改善箇所説明図

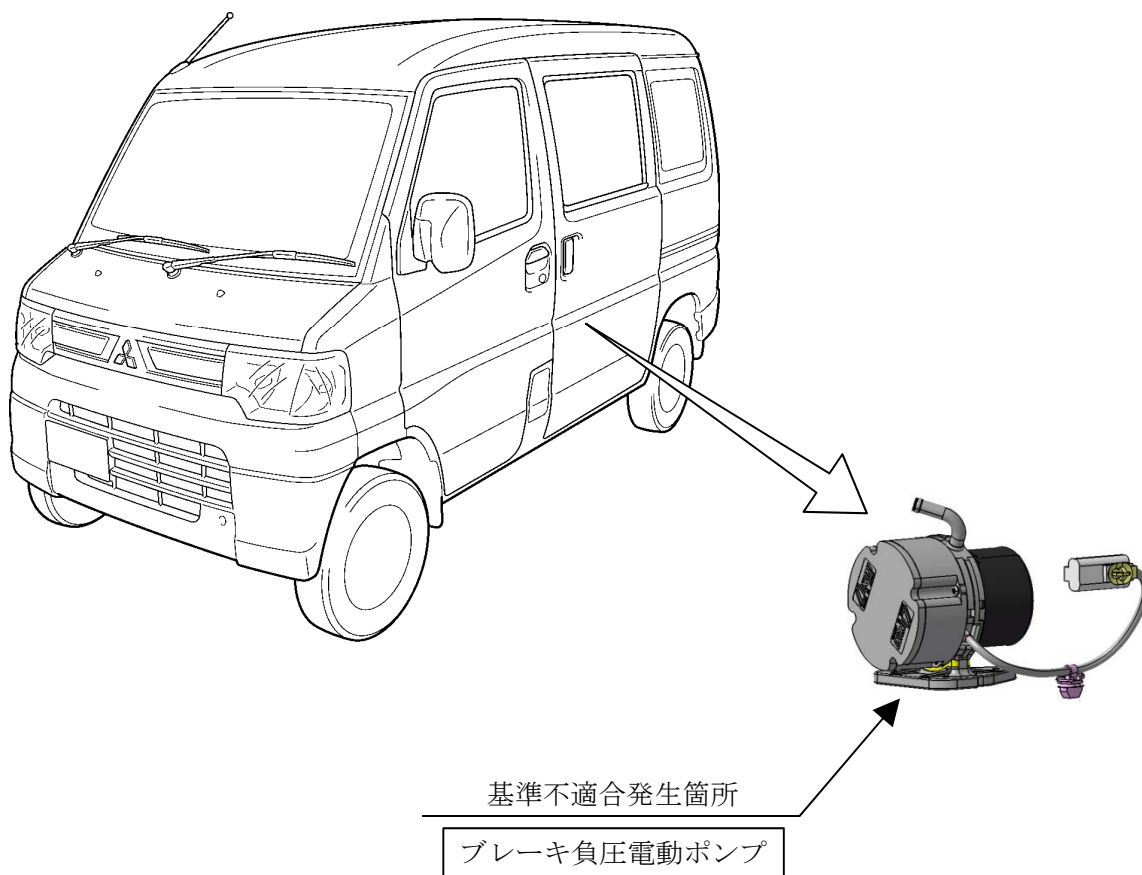
ブレーキ倍力装置に負圧を発生させるブレーキ負圧電動ポンプにおいて、主軸のベアリングに異品が装着されているため、早期にベアリングが焼き付くおそれがある。そのため、ブレーキ負圧電動ポンプが停止し、ブレーキ警告灯が点灯するとともに警告音が鳴り、そのままの状態で使用するとブレーキペダルの操作力が増大し、制動距離が長くなるおそれがある。

全車両、ブレーキ負圧電動ポンプを正規品と交換する。

注：図中の 内は、交換する部品を示す。

識別：アクセルペダルアーム上面に、白または黄色ペイントを塗布する。
